以下、住民説明会における意見等

図 給排水フロー概念図

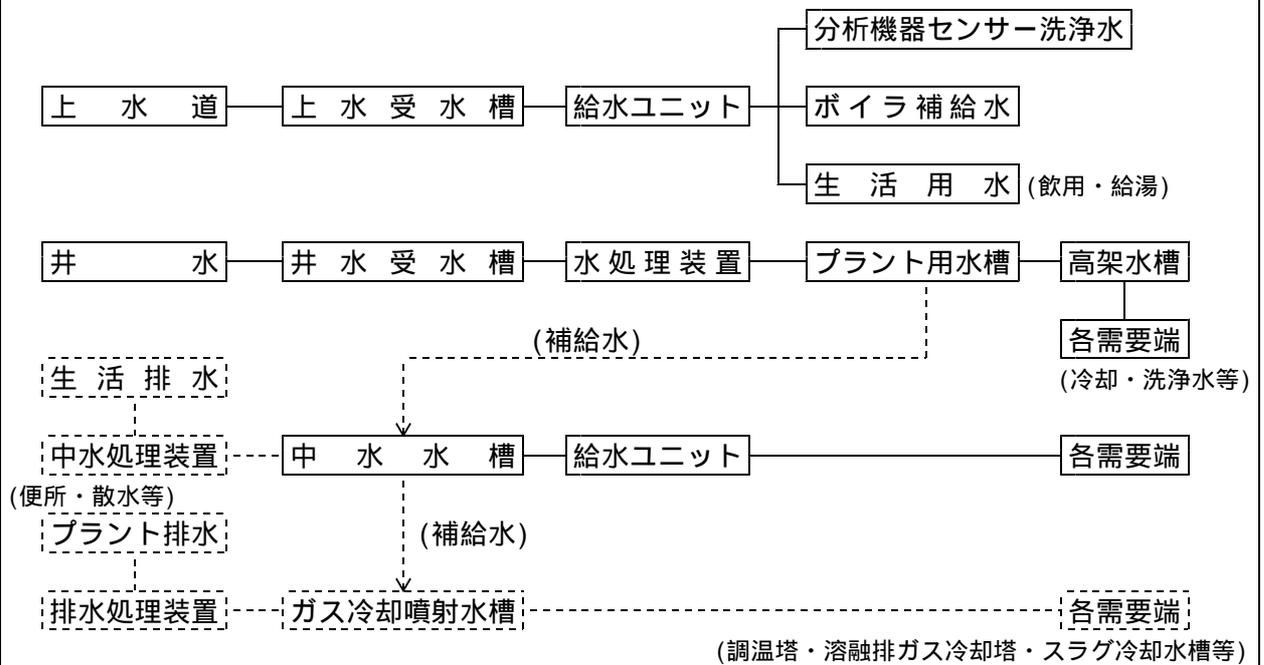
給水等供給施設計画について、長期間にわたる実行詳細循環計画、井水の使用不可の対処計画を示されたい。

井水の使用不可については、使用が不可能となる可能性はないため、不可負荷の誤字であると解釈し、以下に見解を示す。
 準備書に記載しているとおり、以下の内容で計画している。
 当該計画施設への給水は、生活用水・ボイラー用水等に関しては基本的に既存給水管(口径50mm)により中里町上水道から給水を受ける計画(最大60・/日)である。地下水は量は豊富であるものの、鉄分等を多く含んでおり、これらの用水としては利用が困難であるため、プラント用水として利用可能な程度に処理した後に利用(300・/日程度)を行う。
 また、プラントの洗浄水等に関しては可能な限り処理水を利用し、再利用を推進することとする。図に給排水フロー概念図を示す。
